**AVIS RELATIF À LA PROTECTION
CONTRE LES EVENTUELS EFFETS NOCIFS ET NUISANCES
PROVOQUÉS PAR LES RAYONNEMENTS NON IONISANTS
GÉNÉRÉS PAR DES ANTENNES ÉMETTRICES STATIONNAIRES**

Commune : COLFONTAINE - Exploitant : ORANGE

Référence exploitant : 296C1_3/30557C1_3/40557C1_1/50557C1_1

Rapport n° 3336 / 2025

Figure 1 : Vue en plan des lieux de séjour et des points de contrôle

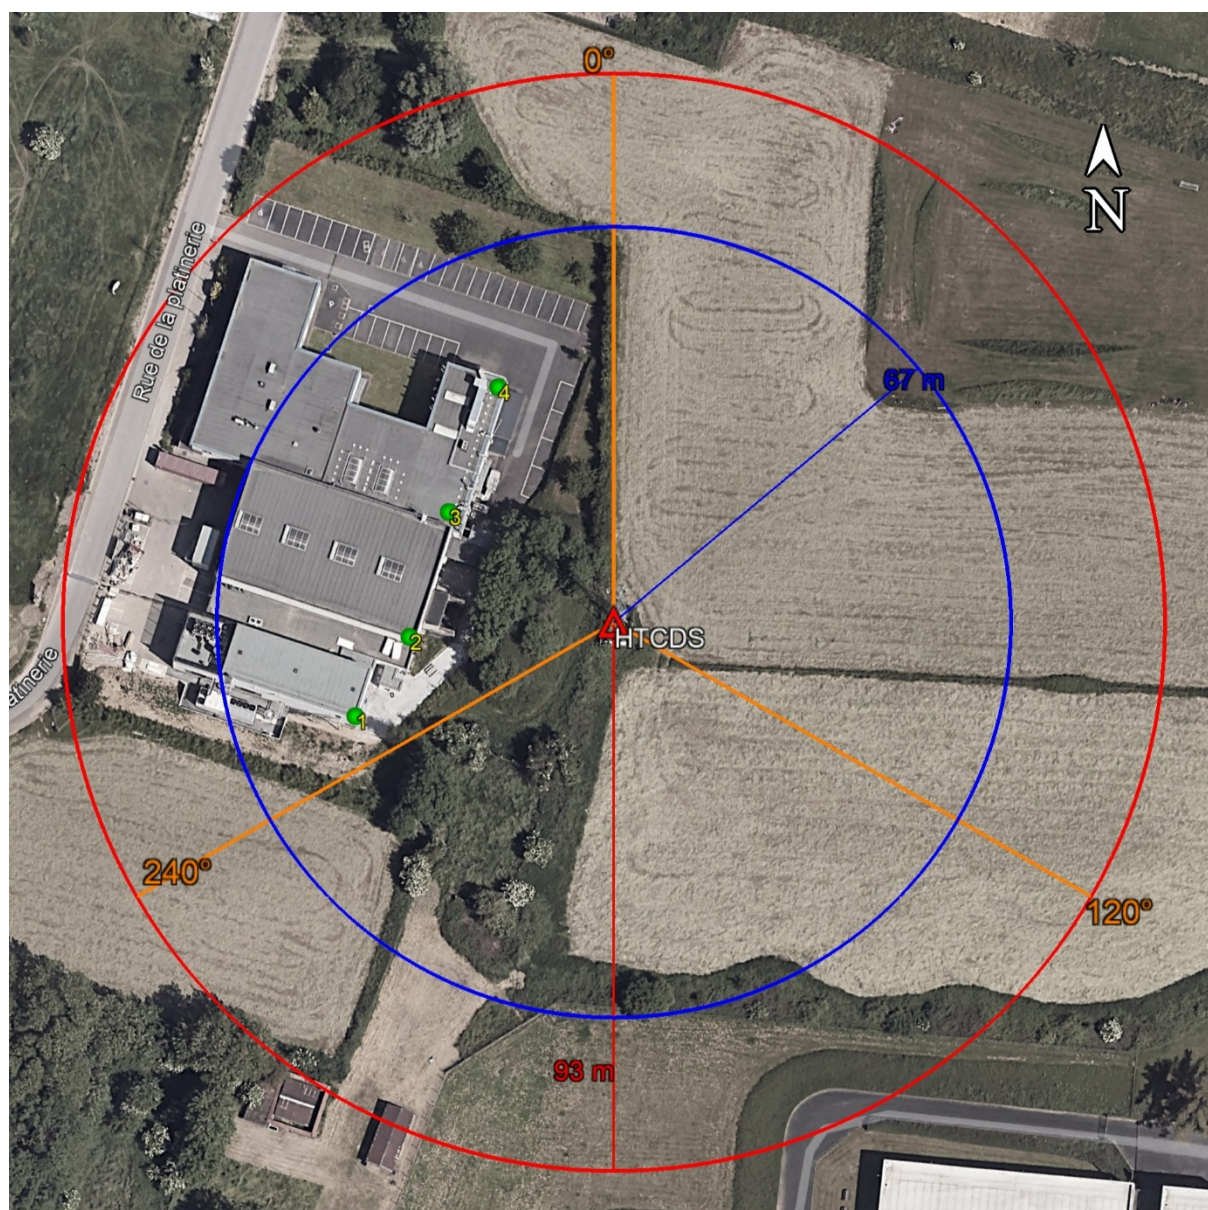
- le numéro du point de contrôle repris sur un des plans de la figure 1;
- le numéro du LS dans lequel se trouve le point de contrôle de la 1^{ère} colonne ;
- l'atténuation d'obstacle prise en compte pour le calcul de l'indice d'exposition dans le LS ;
- le résultat du calcul de l'indice d'exposition.

N° point de contrôle	LS	Atténuation (dB)	Indice d'exposition relatif à la limite par installation IE_i
1	LS1	3,0	0,049
4	LS1	3,0	0,036
2	LS1	3,0	0,016
3	LS1	3,0	0,006

En ce qui concerne les antennes de l'installation mentionnées dans le tableau 1, la distance maximale à laquelle la limite pourrait être atteinte, à l'extérieur, est égale à 89,7 m. S'il n'y a pas de LS à une distance inférieure, les antennes respectent forcément la limite d'immission.

Dans le cas des LS situés à l'intérieur des bâtiments, une atténuation d'obstacle est prise en compte et il en résulte que la distance maximale à laquelle la limite pourrait être atteinte se réduit à 63,9 m.

Figure 2 : Vue en plan des installations d’antennes dans un rayon de 300 mètres autour de l’installation faisant l’objet de la demande d’avis

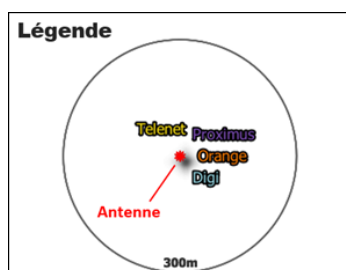
Le plan en projection verticale de la figure 2 indique la localisation des installations d'antennes émettrices stationnaires visées par le décret et situées dans un rayon de 300 mètres autour de l'installation référencée dans le paragraphe 2 et localisée au centre du cercle. Les données de localisation de ces antennes et les avis correspondant sont accessibles via le cadastre en ligne des antennes émettrices stationnaires⁸. Les installations prises en compte dans l'évaluation du respect de la limite cumulative sont les installations d'antennes émettrices déclarées en service par l'exploitant à la date du présent avis, à l'exception de l'installation référencée dans le paragraphe 2 et éventuellement d'autres installations ayant fait l'objet d'une demande d'avis à la même date et qui sont situées à l'intérieur de la zone de 300 mètres de rayon.

- il y a au plus 4 installations d’antennes émettrices stationnaires présentes dans la zone d’évaluation de 300 mètres de rayon représentée dans la figure 2, y inclus l’installation référencée dans le paragraphe 2 : la limite cumulative définie à l’article 4, §2 du décret est nécessairement respectée dans les lieux de séjour à l’intérieur de la zone d’évaluation de 300 mètres de rayon ;

- b) il y a exactement 5 installations d'antennes émettrices stationnaires présentes dans la zone d'évaluation de 300 mètres de rayon représentée dans la figure 2, y inclus l'installation référencée dans le paragraphe 2 et il existe, pour 3 ou 4 de ces installations, un avis attestant le respect de la limite abrogée de 3 V/m : la limite cumulative définie à l'article 4, §2 du décret est nécessairement respectée dans les lieux de séjour à l'intérieur de la zone d'évaluation de 300 mètres de rayon ;

- c) dans tous les autres cas, il a été vérifié que la limite cumulative définie à l'article 4, §2 du décret n'est pas dépassée dans les lieux de séjour sur base du nombre d'installations localisées dans la zone d'évaluation de 300 mètres de rayon représentée dans la figure 2, de leur localisation ainsi que des données inscrites dans la figure 1 et au paragraphe 4 du présent avis et dans les avis attestant le respect de la limite par installation ou de la limite abrogée de 3 V/m relatifs aux autres installations reprises dans la figure 2.

Compte tenu des considérations ci-dessus, il apparaît que l'intensité du rayonnement électromagnétique généré, dans les lieux de séjour situés dans un rayon de 300 mètres autour de l'installation référencée dans le paragraphe 2, par l'ensemble des antennes émettrices stationnaires de l'ensemble des exploitants du même site d'antennes émettrices stationnaires respecte la limite fixée à l'article 4, § 2 du décret.
